泊発電所の基準津波に関するコメント回答

(日本海東縁部に想定される地震に伴う津波)

令和3年10月28日
北海道電力株式会社

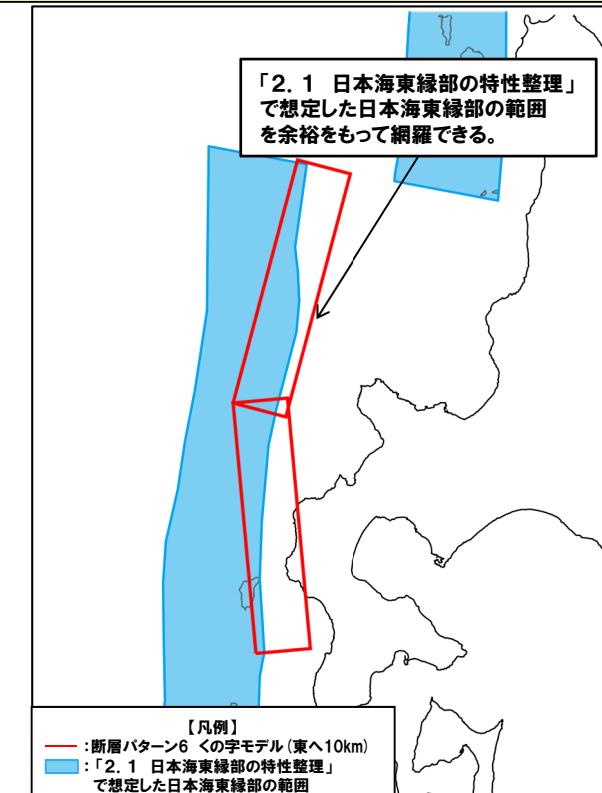
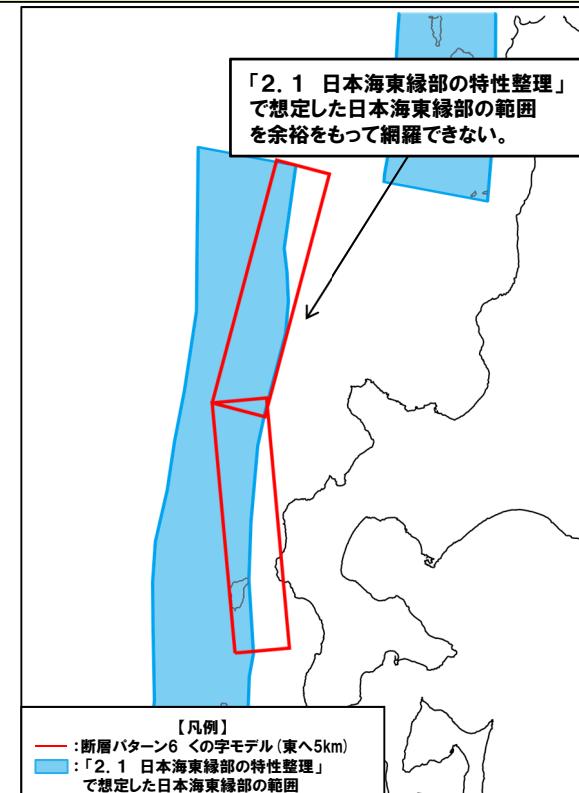
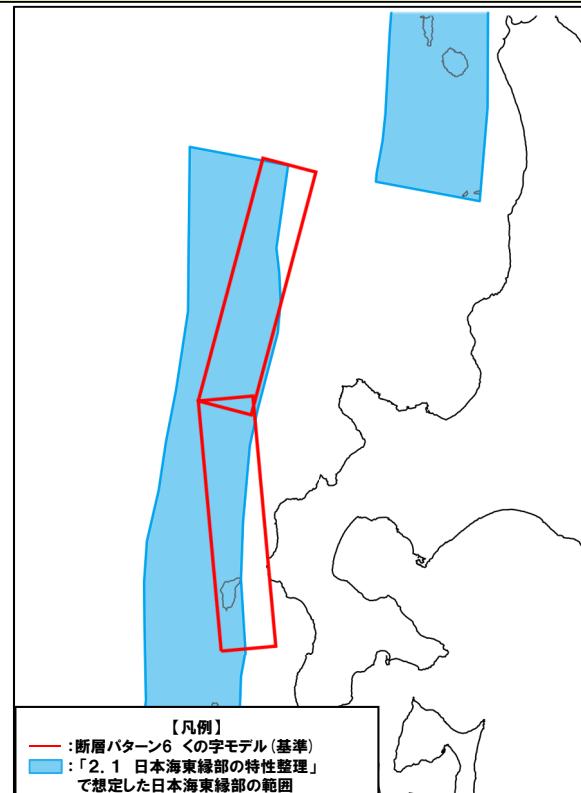
指摘時期	No	指摘事項	説明時期
令和元年9月27日 審査会合	1	敷地前面上昇側における最大水位発生地点については、防潮堤の前面ではなく、敷地北側防潮堤の前面となつており、敷地前面上昇側の水位(10.78m)については何に用いる水位であるか明確になつていない。健全地形における評価地点と、敷地北側防潮堤の損傷を考慮した地形における評価地点については、評価の目的を整理したうえで、それぞれ適切な評価地点として設定するべき。	令和3年9月3日 審査会合
	2	防波堤の南側・北側の損傷に加えて敷地北側防潮堤の損傷の組合せについて検討すること。また、日本海東縁部に想定される地震に伴う津波として全体像を示すことができる時期を提示すること。	令和3年9月3日 審査会合
	3	土木学会(2016)における1993年北海道南西沖の波源モデルでは、断層面上縁深さ10kmと設定していることを踏まえ、断層面上縁深さを5kmより更に深くした検討が必要ではないか。地震動の評価における F_B -2断層の評価では、地震発生層の下端を40kmで検討していることから、断層面上縁深さの変動幅を大きくさせた検討をすること。	令和3年5月28日 審査会合 及び 令和3年9月3日 審査会合
	4	波源位置を東方向へ移動させた場合、津波水位が大きくなることから、東方向へ移動させた場合における設定根拠の説明が必要である。今回示された波源モデルは過去の波源モデルから変わっており、感度の変化も想定されるため、波源位置に関する検討の深堀りが必要である。また、ひずみ集中帯と波源モデルの関係性を改めて整理すること。	令和3年5月28日 審査会合 及び 令和3年9月3日 審査会合
	5	ひずみ集中帯波源位置の検討において「西傾斜の断層パターン7」を基本として検討しているが、「東傾斜の断層パターン5」については東方向に動かしてもひずみ集中帯から外れないことから、これらの断層パターンについても検討し資料化すること。例えば、断層パターン5の断層面下端を、地震本部におけるひずみ集中帯の東端に設定した場合の検討等をすること。	令和3年9月3日 審査会合 及び 今回説明

指摘時期	No	指摘事項	説明時期
令和3年9月3日 審査会合	14	貯留堰を下回る時間の評価について、朔望平均干潮位を考慮したうえで、パラメータスタディの評価因子が貯留堰を下回る時間に及ぼす影響を地形モデル毎に分析すること。	今回説明
	15	パラメータスタディ評価因子影響分析について、北海道西方沖の東端を網羅する検討の解析結果を含めて整理すること。	今回説明
	16	波源位置を東へ移動させる検討として、断層パターン5を検討対象としない理由について、定量的な評価結果を用いて説明すること。	今回説明
	17	北防波堤(若しくは南防波堤)の損傷状態として、「あり」・「なし」以外の中間的な損傷状態を考慮しなくて良い理由を示すこと。	今回説明
	18	敷地北側防潮堤の損傷による影響確認について、損傷を考慮した場合と考慮しない場合の水位変動量の差分について整理し、損傷による津波評価への影響を説明すること。 また、損傷を考慮した場合において、敷地北側防潮堤内部の建屋及び防潮堤乗り越え道路を「なし」と設定する理由を示すこと。	今回説明
	19	津波評価における海域活断層(F_B -2断層)の波源モデルについて、地震動評価における F_B -2断層の震源モデルで考慮しているMendoza and Fukuyama(1996)等の知見を踏まえたうえでも、現状のモデル設定が妥当であることを示すこと。	今回説明
	20	構造変更後の防潮堤の概要がわかる資料を追加すること。	今回説明

- 断層パターン6のくの字モデルについては、東へ10km移動させた場合に、「2.1 日本海東縁部の特性整理」で想定した日本海東縁部の範囲を余裕をもって網羅できる配置となることから、東への移動量は10kmに設定する。
- 図の作成精度の不確実性を考慮するため移動量は5kmピッチで確認し、保守的な評価(東へ移動させた場合に水位変動量が大きくなる傾向がある、P111参照)となるように余裕をもって網羅できる波源位置とした。
